短寿命アルファ線放出核種等の合理的安全  
規制のためのガイドライン等の作成

成果報告書

### 資料 2.3.-1. 令和3年7月17日打ち合わせ及び伴委員中間報告時での指摘事項およびその返答

図 2.1-1. 隔離ボックスの概略図（フード内設置の場合）

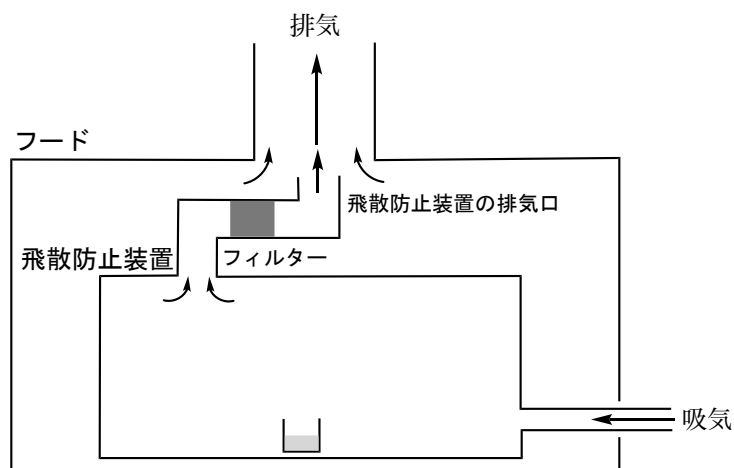
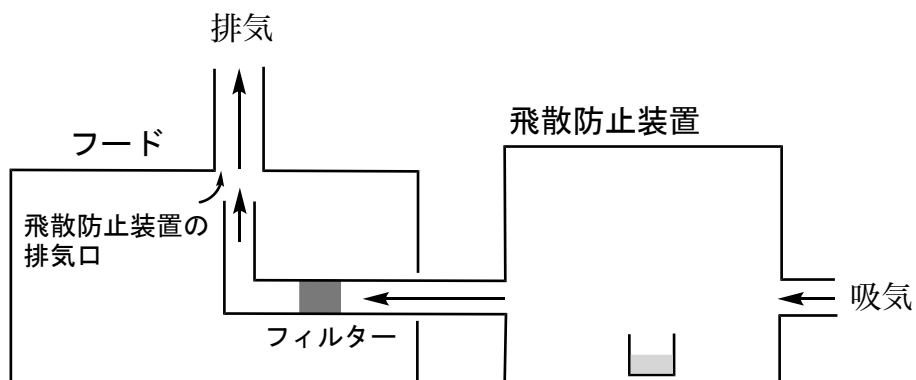
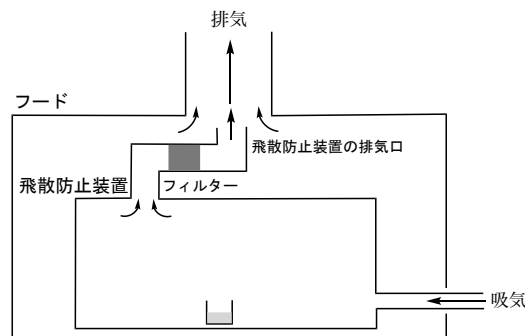
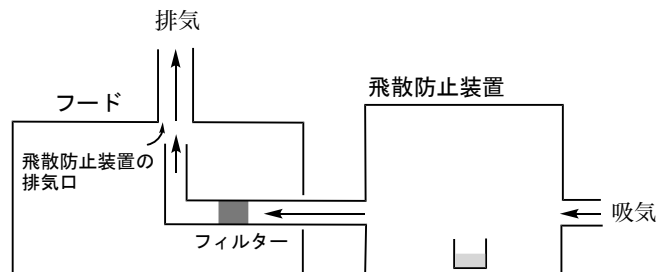
コメント：RI 飛散防止装置の具体例や設置方法、使用方法、フードとの位置関係等が不明確であり、文章だけではなく図等による具体的かつ詳細な説明が必要ではないか。

返答：図を加えて、位置関係、空気の流れが分かるようにしました。また、PO にご指摘いただいた注意点についても加筆しました。

図 S1. 飛散率導出試験装置のセットアップの例 [横置き (上)、縦置き (下)].

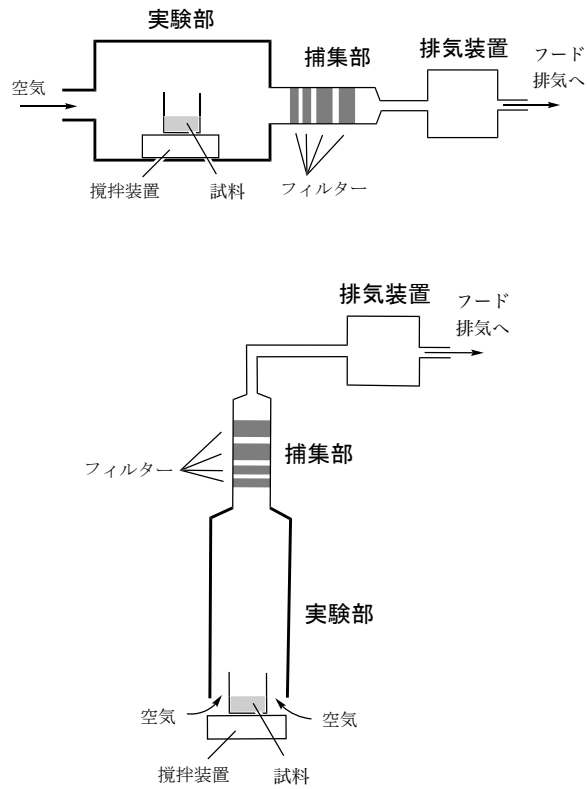
P33 図 S1 → 図 1

図 S2. 試験および責任体制組織図

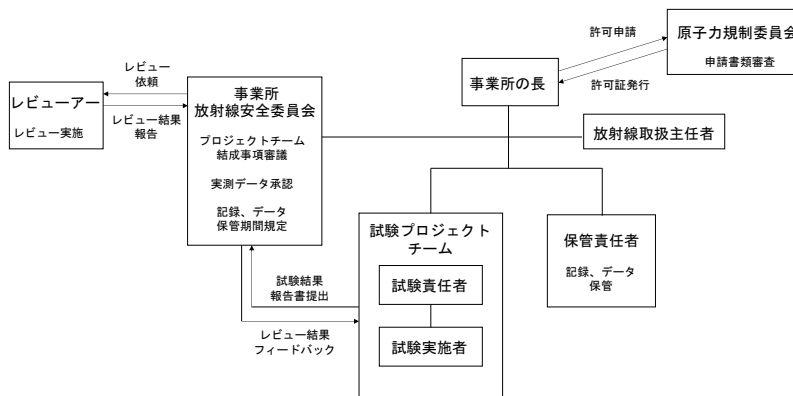
コメント：(6) 責任体制の構築例・前述のように改変すべきである。また、この責任体制図には主任者並びに施設の長、施設安全管理委員会（図中の放射線安全委員会は全学のものか施設のものか不明瞭）が明示されていないことから、明示（その立ち位置の明示）が必要である。

返答：責任体制の例示については、前述の通り問題はないと判断します。許可申請は、放射線事業所単位で行われるものであり、学内全体が一つの単位になっているわけではありません。従いまして、放射線安全委員会は事業所の安全委員会を指しています。図 S2 については、事業所放射線安全委員会と変更しました。
